プルトニウム燃料第一開発室 ガスクロマトグラフの一部残置に係る 使用変更許可申請について

日本原子力研究開発機構
核燃料サイクル工学研究所
プルトニウム燃料技術開発センター

令和4年8月4日

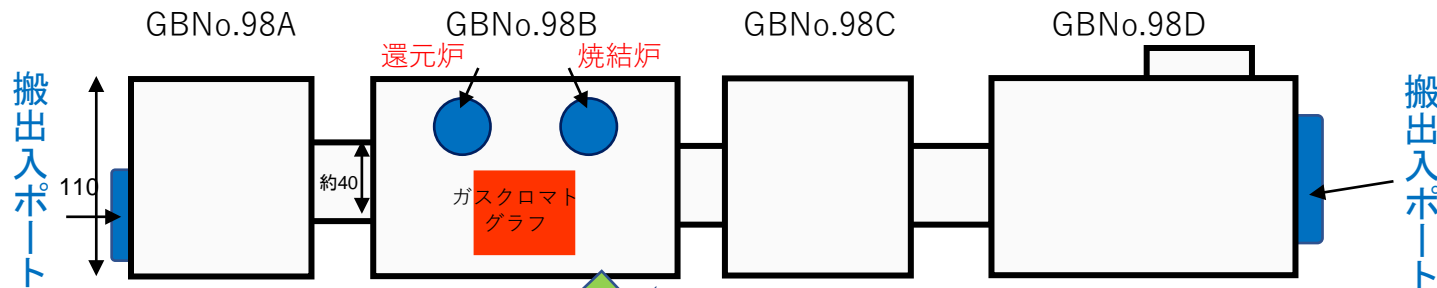
- 現在のガスクロマトグラフの状態(「2. ガスクロマトグラフの状態」参照)を考慮し、使用変更許可申請書の「7.使用施設の位置、構造及び設備」のうち、「7-4使用施設の設備のうち使用を終了し、維持管理中の設備」に、以下のようにガスクロマトグラフを追記する。
- なお、維持管理中の設備の管理については、保安規定にも記載(Ⅲ編12条の2の条文)があるため、使用変更許可を取得後、保安規定の変更認可申請を実施する。

※変更理由:ガスクロマトグラフの一部を残置することとしたため

名 称	個数	設置・保管場所	維持管理状態
ガスクロマトグラフ	1	R-130	配管、電源ケーブルを切り離れた状態でグローブボックスNo.98B内に保管する

(参考資料) ガスクロマトグラフの構造と解体撤去の困難さについて

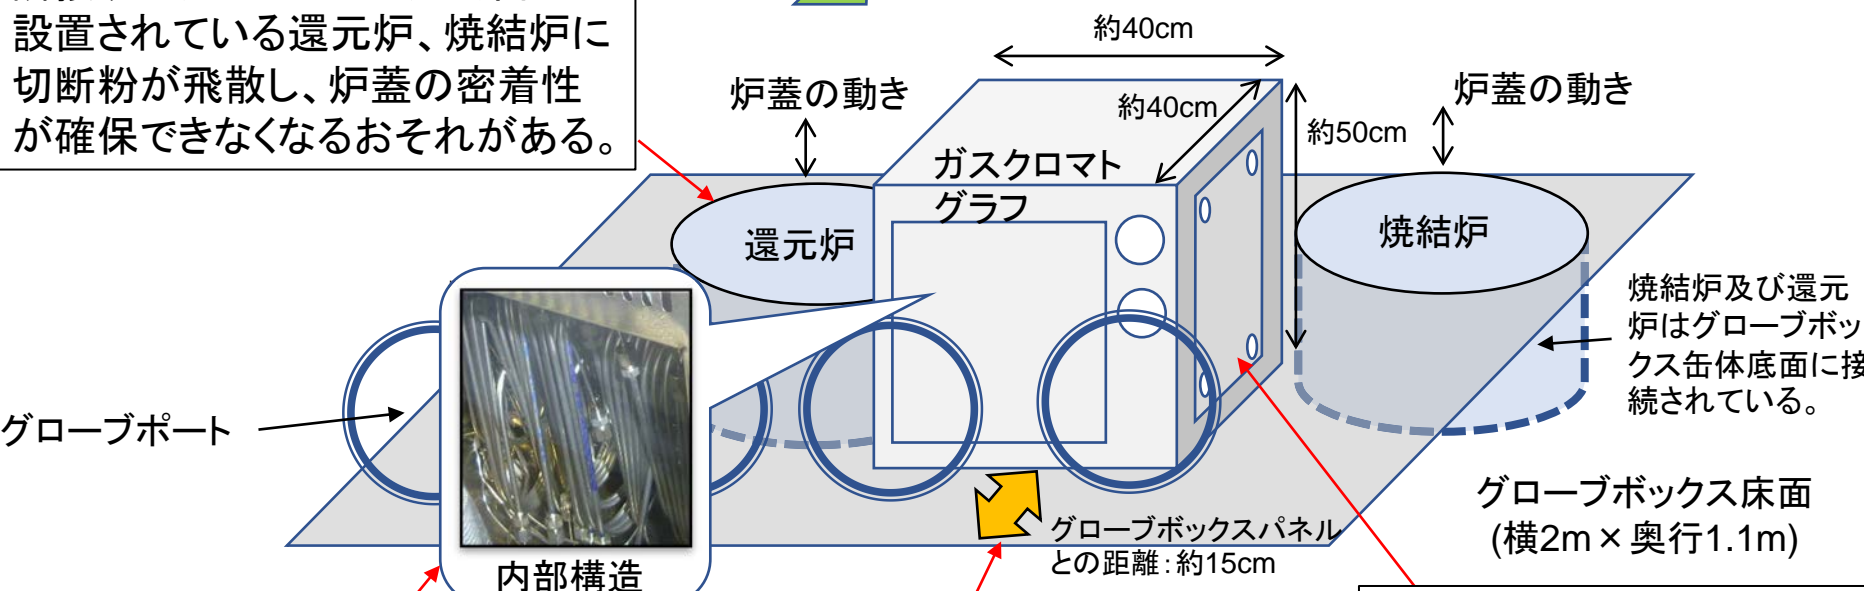
隣接するグローブボックス床面に設置されている還元炉、焼結炉に切断粉が飛散し、炉蓋の密着性が確保できなくなるおそれがある。

本体内部に無数の金属配管(直径約3mm)があることが分かった。金属配管は筐体から容易に取り出せず、また、電動工具で筐体を切断すると切断箇所が鋭利部となり、グローブを破損させるおそれがある。

グローブボックスパネルに近く、大型の電動工具を用いた場合、グローブボックス構成材を損傷してしまうおそれがある。

カバーを取り外せば、内部はネジ構造で、分解できるものと考えたが、実際には、筐体は一体構造で、解体には切断が必要であることが分かった。
